Modulo per la presentazione delle osservazioni per i piani/programmi/progetti sottoposti a procedimenti di valutazione ambientale di competenza statale

ID: Codice procedura (ID_VIP/ID_MATTM):10844

Impianto per la produzione di energia elettrica da fonte eolica, costituito da 6 aerogeneratori della potenza complessiva di 37,2 MW, un sistema di accumulo da 25 MW e relative opere connesse in località "Rempillo" nel comune di Pitigliano (GR).

TESTO DELLE OSSERVAZIONI

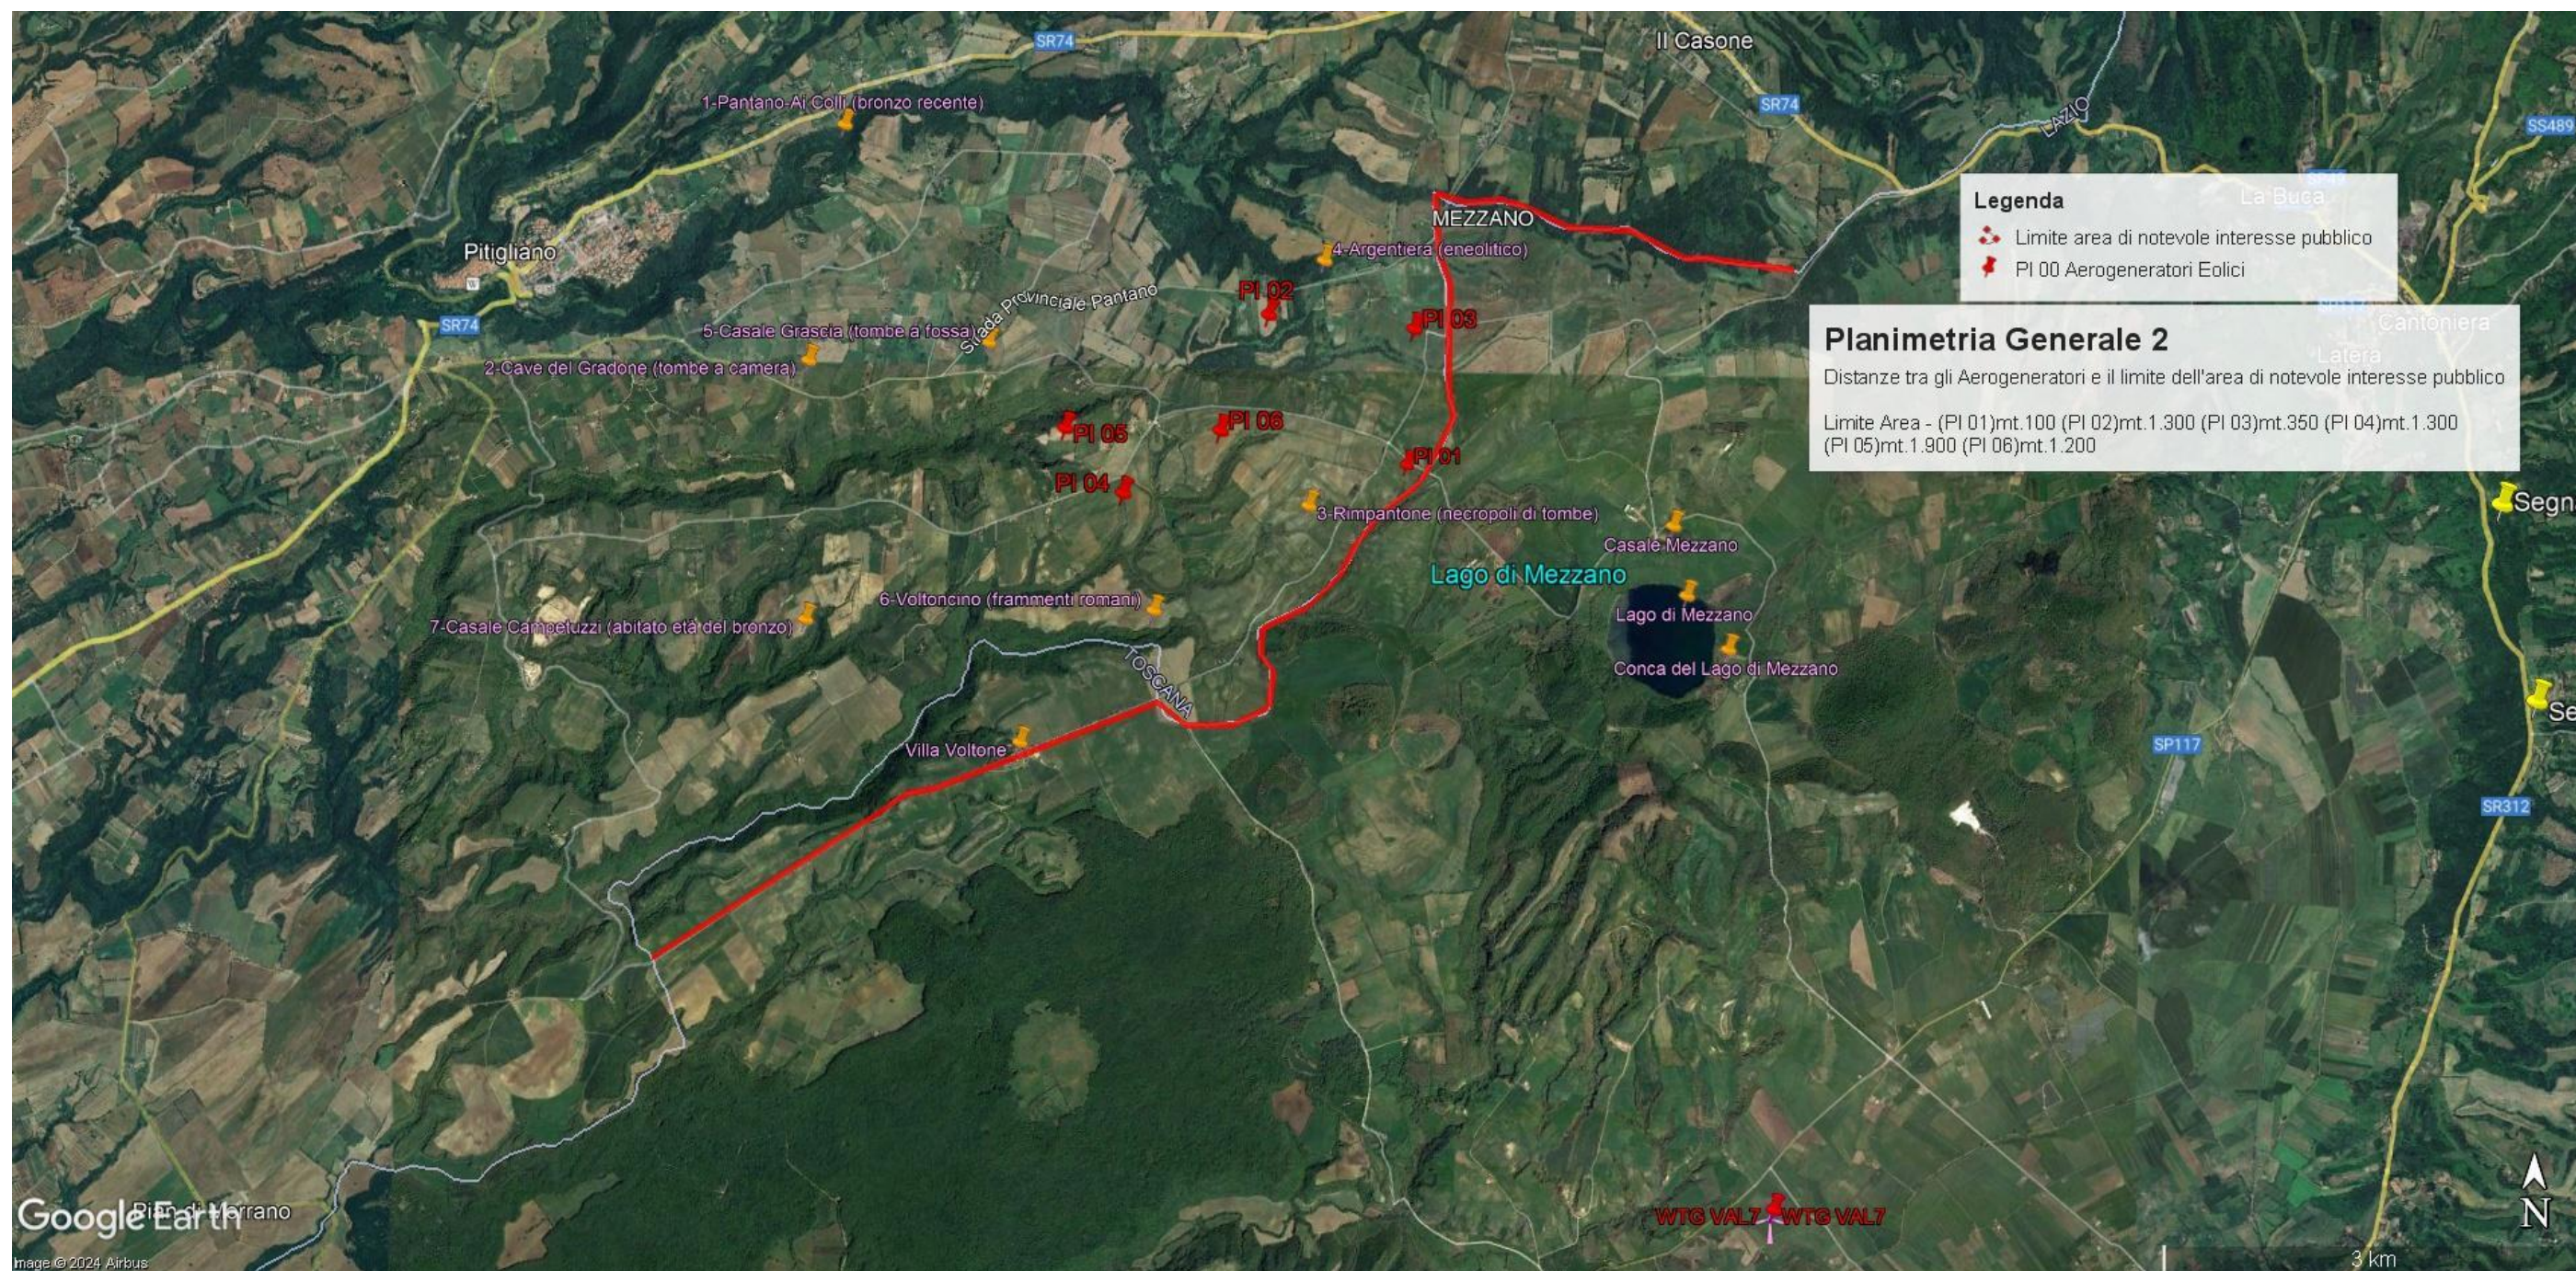
In sintesi, visti l'art. 20 comma 8 lettera c) quater del D.Lgs n 199/2021 e le Linee guida nazionali appena citate, considerato l'enorme impatto dell'impianto eolico industriale denominato "Rempillo" sulla zona paesaggistica di notevole interesse pubblico ben individuata nelle immagini n.1 e n. 2 e sui Beni Culturali evidenziati nell' immagine n. 3 dell'Allegato alle presenti Osservazioni, per la collocazione delle pale P04 e P05 direttamente all'interno del perimetro di un'area archeologica e per gli impatti anche sull'area intermedia e vasta dei pregiati territori laziali della Tuscia settentrionale e in particolare di quelli del pitiglianese ricco di emergenze agricole, naturalistiche, storiche e archeologiche del periodo etrusco ma non solo, si chiede che venga negata l'autorizzazione all'insediamento dell'impianto eolico denominato "Rempillo".

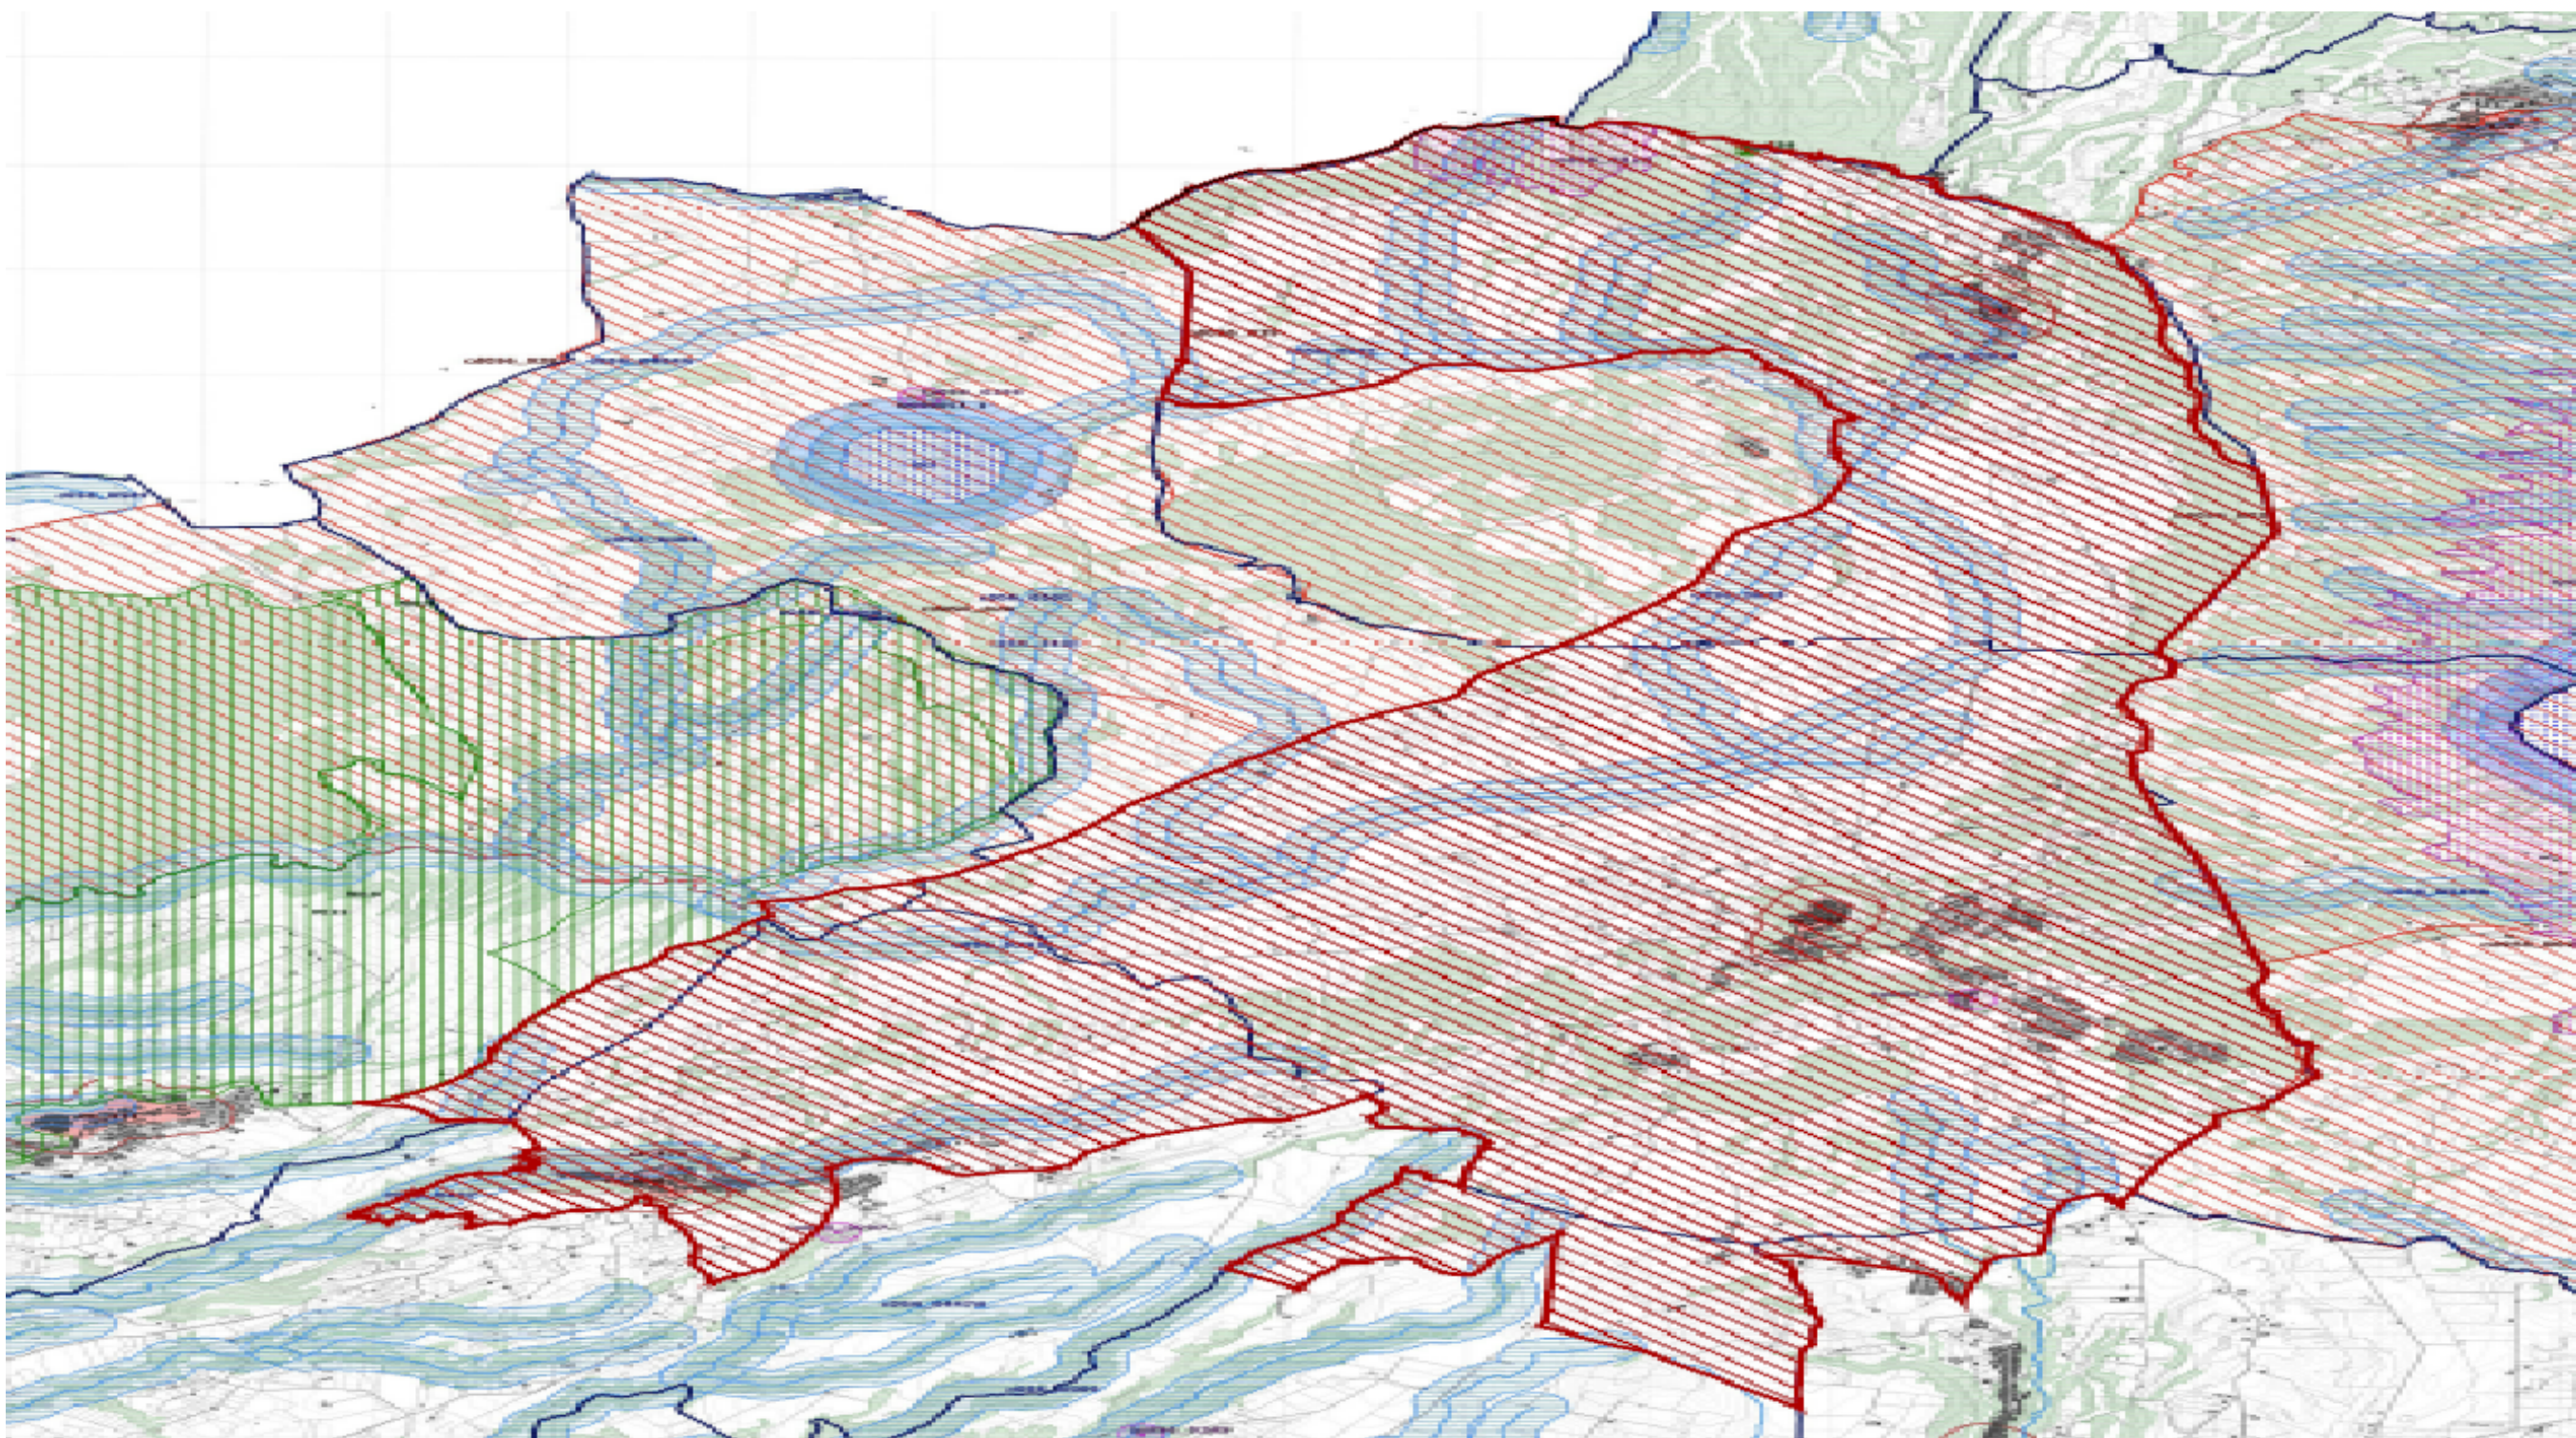
di Latera ...” già citati) e tantomeno viene detto che i sei aerogeneratori sono ubicati all’interno delle fasce buffers dei tre chilometri del primo vincolo nominato e di altri beni naturalistici, come già evidenziato, anche di interesse internazionale per l’avifauna. Come non vengono citati gli impianti eolici in progetto al MASE nel territorio di Valentano (ancora in verifica amministrativa), gli impianti del minieolico su territorio farnesano (3 Torri alte 60 metri) già installate in località Poggio del Crognolo (Farnese), l’impianto eolico industriale “Vallerosa” (7 aerogeneratori alti 200 metri e larghi 158 metri) in procedura VIA presso la Regione Lazio, gli impianti del minieolico già presenti a Valentano, Cellere e Piansano e i due progetti in procedura VIA alla Regione Lazio di 10 aerogeneratori complessivi alti 200 metri nel Comune di Ischia di Castro. La valutazione del cumulo non prende neanche in considerazione gli impianti industriali di fotovoltaico e agrivoltaico in progetto a Valentano, Ischia di Castro, Cellere. L’impianto geotermico in procedura Via al MASE, progettato nella Caldera di Latera.

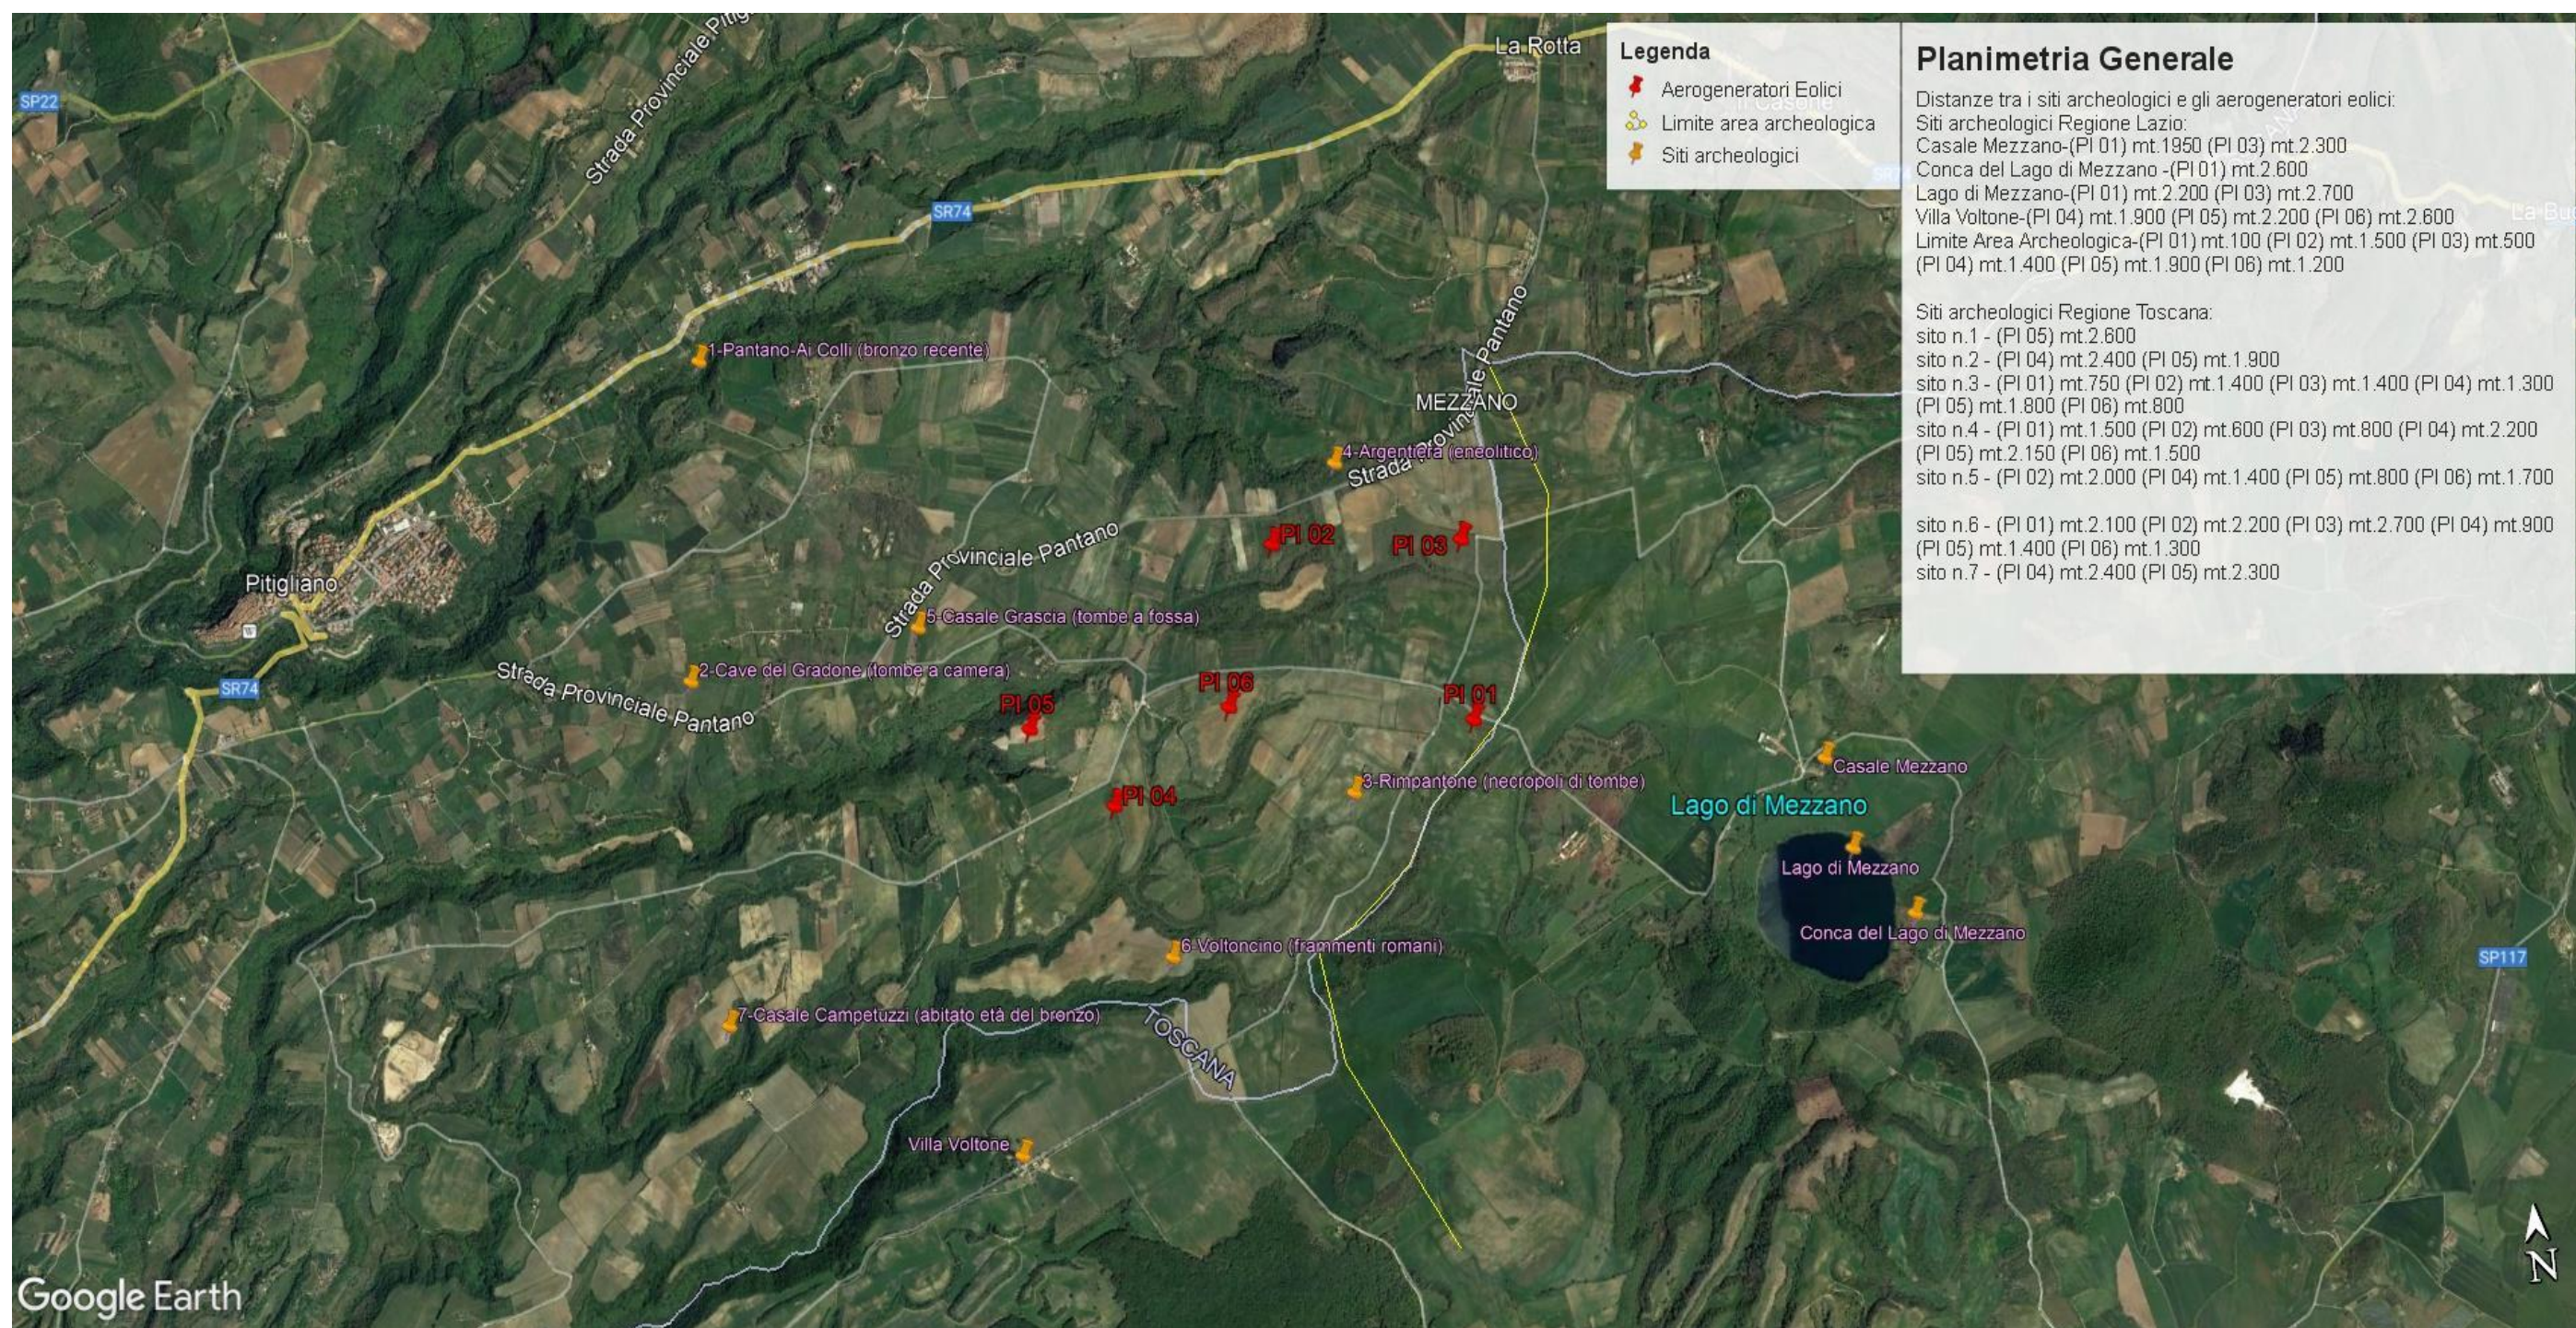
Inoltre, la zona in cui insisterebbe l'impianto eolico industriale Rempillo è compresa nelle fasce di rispetto di 3 km di diversi beni archeologici tutelati dalla parte II del Codice dei Beni Culturali (vedi Allegato, immagine n. 3). Inoltre le pale P04 e P05 ricadono all'interno di un'area archeologica che la Proponente vorrebbe cancellare per il semplice fatto che non è riportata nel documento regionale ma

h) Le zone di interesse archeologico evidenziate nell’immagine n. 3 a cui si aggiungono anche l’importante abitato protostorico di Sorgenti della Nova e Ruderì del Castello altomedioevale che si trovano a circa 4 km dalle aree in cui è stato progettato l’impianto eolico industriale. Poco più lontano i resti del castello medioevale “Morroneccio”. Nell’area vasta le preziose necropoli eneolitiche (Poggi Alti) ed etrusche di Pitigliano, Sovana e Sorano.
